**Aufstellung der 1. Änderung des Bebauungsplans Nr. 707 „An der Deichstraße“
durch den Rat der Stadt Sankt Augustin
Beteiligung der Behörden und sonstigen Trägern öffentlicher Belange gem. § 4 Abs.
1 BauGB**

Bebauungsplan 707 „An der Deichstraße“

**Bebauungsplan Nr. 707 „An der Deichstraße“, 1. Änderung
Beteiligung gem. § 4 (1) BauGB**

Aktenzeichen :
22.5-3-5382056-223/17

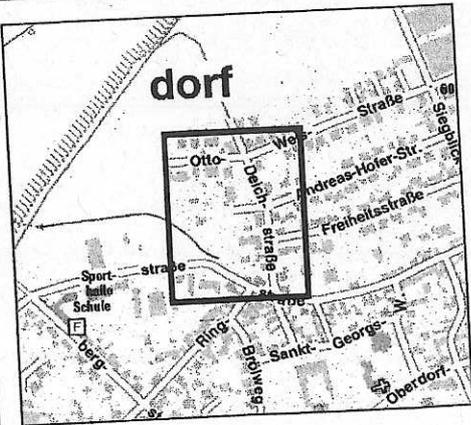
Luftbilder aus den Jahren 1939 - 1945 und andere historische Unterlagen liefern Hinweise auf vermehrte Bodenkampfhandlungen. Insbesondere existiert ein konkreter Verdacht auf Kampfmittel bzw. Militäreinrichtungen des 2. Weltkrieges (Geschützstellung). **Ich empfehle eine Überprüfung der zu überbauenden Fläche auf Kampfmittel im ausgewiesenen Bereich der beigefügten Karte sowie des konkreten Verdachtes.** Die Beauftragung der Überprüfung erfolgt über das Formular Antrag auf Kampfmitteluntersuchung auf unserer Internetseite¹.

Sofern es nach 1945 Aufschüttungen gegeben hat, sind diese bis auf das Geländenniveau von 1945 abzuschleifen. Zur Festlegung des abzuschleifenden Bereichs und der weiteren Vorgehensweise wird um Terminabsprache für einen Ortstermin gebeten. Verwenden Sie dazu ebenfalls das Formular Antrag auf Kampfmitteluntersuchung.

Erfolgen Erdarbeiten mit erheblichen mechanischen Belastungen wie Rammarbeiten, Pfahlgründungen, Verbauarbeiten etc. empfehle ich zusätzlich eine Sicherheitsdetektion. Beachten Sie in diesem Fall auf unserer Internetseite das Merkblatt für Baugründeingriffe.
